# Projet de construction de 2 bâtiments d'activités à Augny (57) SCCV Metz Augny

Mémoire en réponse à l'avis de l'Autorité  
Environnementale - n° MRAe 2024APGE68

Rapport du 12 juillet 2024

Figure 2: Plan de masse du projet

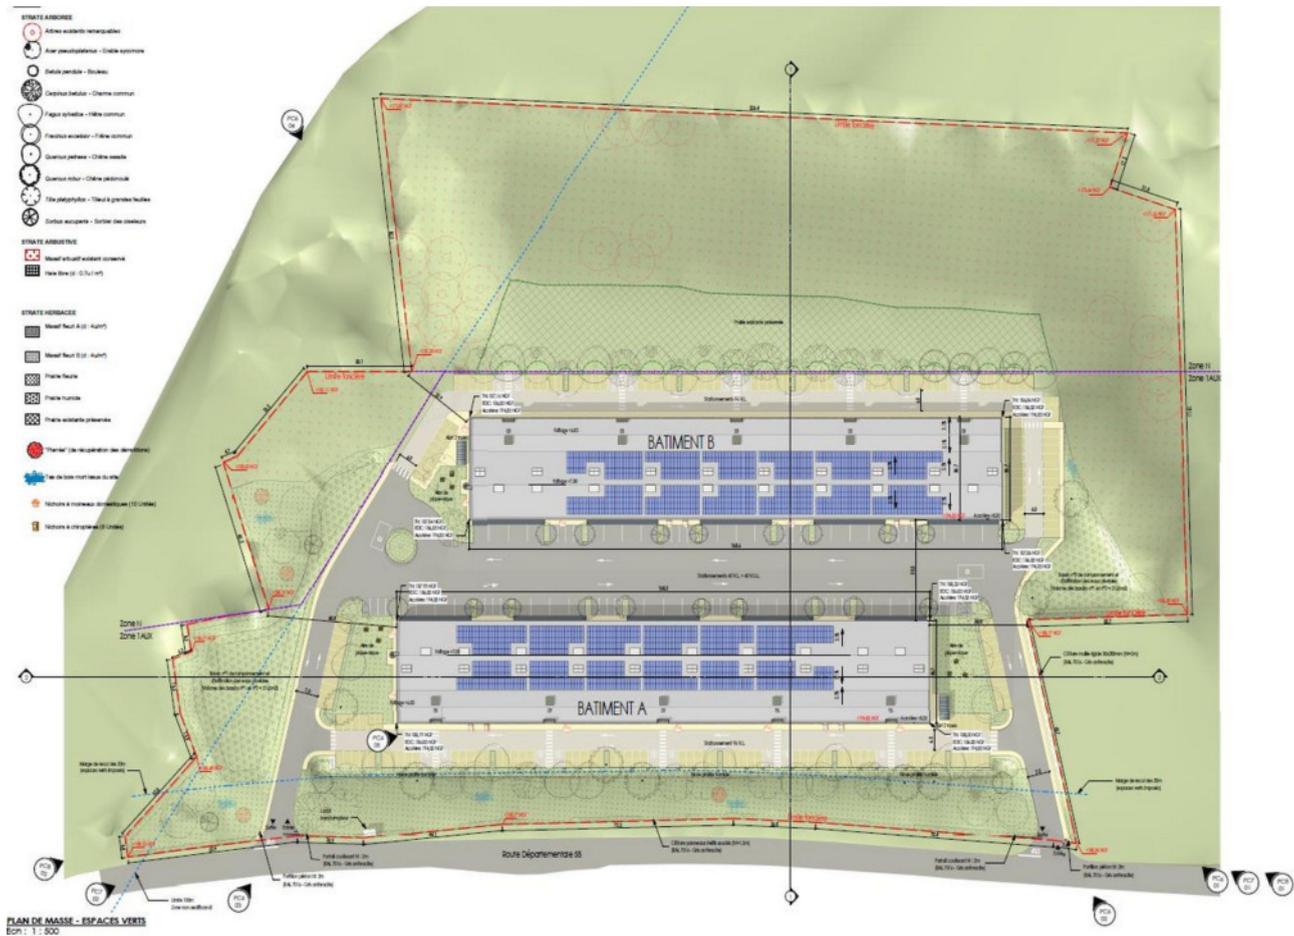
Le projet inclut l'installation de 3 200 m<sup>2</sup> de panneaux photovoltaïques en toiture, pour une puissance de 480 kWc<sup>4</sup>. Les modules photovoltaïques seront de type polycristallin. Cette installation vise à répondre à l'obligation fixée par l'article L. 171-4 du code de la construction et de l'habitation<sup>5</sup> d'installer en toiture, soit un système de production d'énergie renouvelable, soit un système de végétalisation.

La surface de panneaux photovoltaïque représente 30,9 % de l'emprise au sol des bâtiments, soit très légèrement au-dessus du minimum légal actuellement fixé à 30 %. Cette proportion réglementaire sera relevée à 40 % le 1<sup>er</sup> juillet 2026 et à 50 % le 1<sup>er</sup> juillet 2027. L'Ae regrette que le pétitionnaire se soit limité au minimum légal et n'ait pas cherché à maximiser la surface de panneaux photovoltaïques installés en toiture.

**L'Ae recommande au pétitionnaire de maximiser la surface de panneaux photovoltaïques sur les toitures des bâtiments.**

La surface de panneaux photovoltaïques va être augmentée à 500 m<sup>2</sup> par toiture.

Le maître d'ouvrage s'engage à régulariser son permis de construire afin d'intégrer cette évolution.

Figure 2 : Impact du projet Augny

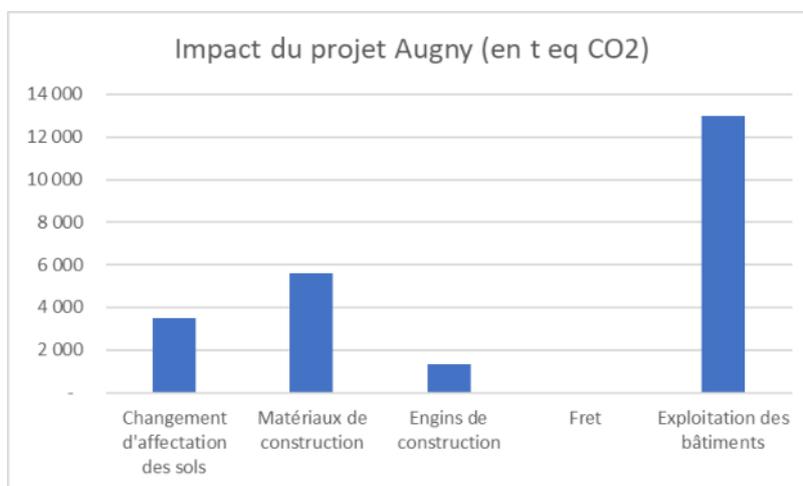
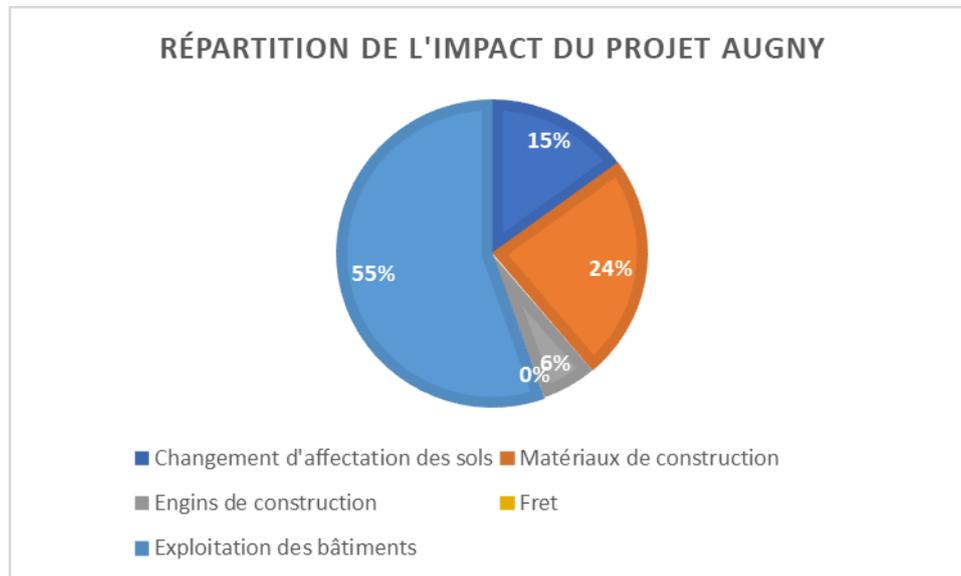
*L'Ae recommande au pétitionnaire de compléter le bilan global des émissions de gaz à effet de serre (GES), et de préciser les compensations prévues pour ces émissions, si possible localement, notamment celles prévues pour la perte des fonctionnalités environnementales des sols agricoles détruits*

Une nouvelle version de la note de calcul du bilan global des émissions de gaz à effet de serre (GES) a été réalisée en prenant en compte la perte des fonctionnalités environnementales des sols agricoles. Elle est reprise en annexe 2.

**Le changement d'affectation des sols, la construction des bâtiments ainsi que leur exploitation génèrent 23 412 tonnes eq CO<sub>2</sub>.**
